## VYSVĚTLENÍ, ZMĚNA NEBO DOPLNĚNÍ ZADÁVACÍ DOKUMENTACE č. 4

### VYUŽITÍ ODPADNÍHO TEPLA Z PECE – BOROVANY

| <b>Název zadavatele</b>  | <b>LASSELSBERGER, s.r.o.</b>                                                                                                                                                  |

**Dotaz č. 4:**

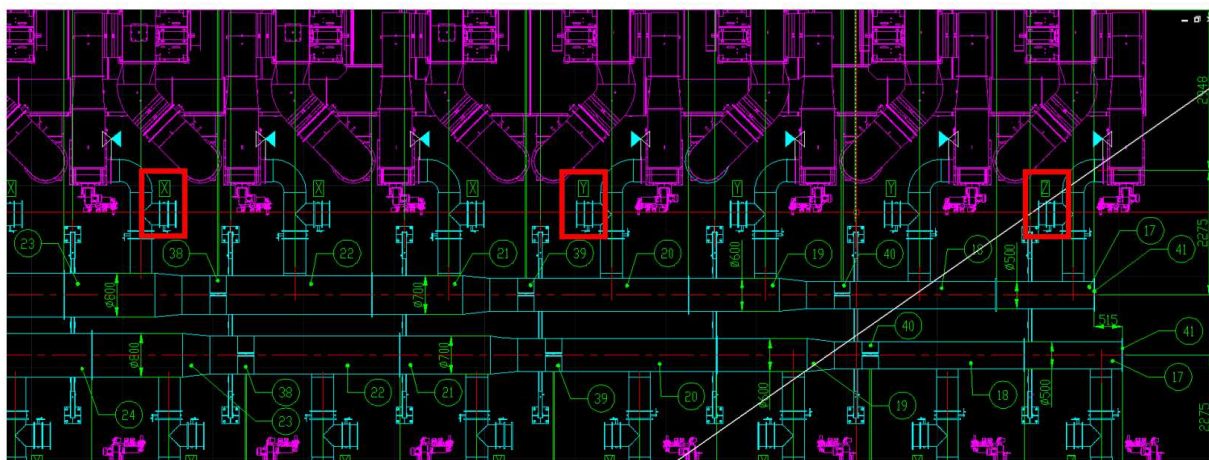
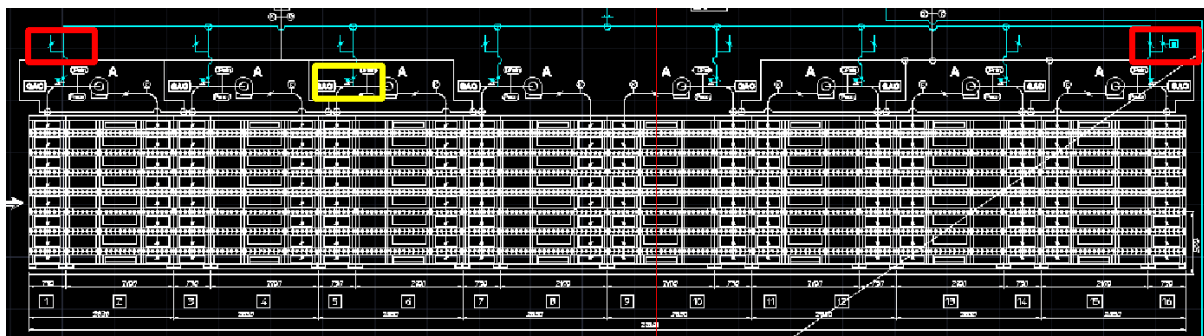
Prosím o upřesnění typu ovládání klapek.

V předchozích odpovědích na náš dotaz:

Jaké jsou požadovány klapky na kouřovodech/spalinovodech, elektricky nebo pneumaticky ovládané? – (LSB) Preferovány jsou pneumatické s teplotní odolností 150 °C.

Nicméně dle:

- dle výkresové dokumentace jsou použité klapky ruční – viz. výkres 65000.34..0048
- dle PID jsou krajní klapky ovládané servopohonem

Klapky pneumatické, řízení dálkově z ovládání celého systému. Důležité je, aby při jakékoliv poruše došlo k otevření klapek do komína pece! Pec nesmí být ovlivněna. Doporučujeme si ověřit materiál klapek a jejich teplotní roztažnost atd. V minulých realizacích jsme se setkávali s problémem, že se klapka roztáhla a nešlo s ní manipulovat.

Pokud se bavíme o hlavní klapce na odtahu na peci – tak ta má určitá specifika. V jiném závodu máme převážně elektroklapky s pružinou, to znamená pokud je nějaký problém na FH filtru, vypadne napětí (motůrek serva vypne) a pružina přetlačuje a otevře se hlavní klapka na střechu, abychom neporušili tlakové podmínky v peci, to by byl problém.

Máme i jednu pneu klapku – ta má jednu výhodu – je silnější (to znamená že i malé nečistoty kolem klapky přetlačí), ale jinak samé nevýhody, vzduch na střechu, samostatný kompresor napojený na náhradní zdroj, cena vzduchu atd....

Preferujeme nejjednodušší servoklapku s ovládáním přímo na komínu, kde přepnout na remote a lokál, natáhne se jen jeden kablík a uchycení se stříškou ať na to neprší.

Pokud se jedná o klapky na sušárně a odpadní teplo do sušáren, tak servoklapky.

Výkres 65000.34.0048 a vše ve složce detaily k HS jsme obdrželi od dodavatele technologie v rámci engineeringu. Naše projekční firma udělala nadstavbu – tj. nahradit ruční klapky servopohonem. Ostatní klapky chceme pneumatické. Teplotní odolnost všech klapek udělejte samozřejmě dle teplot, které budete v potrubí mít. Musí vydržet.

Servoklapky ne vzduchové – všude na přisávání studeného vzduchu – ovládáním přímo u serva, kde je možno přepnout na remote a lokál, pro případné nastavení či údržbu.
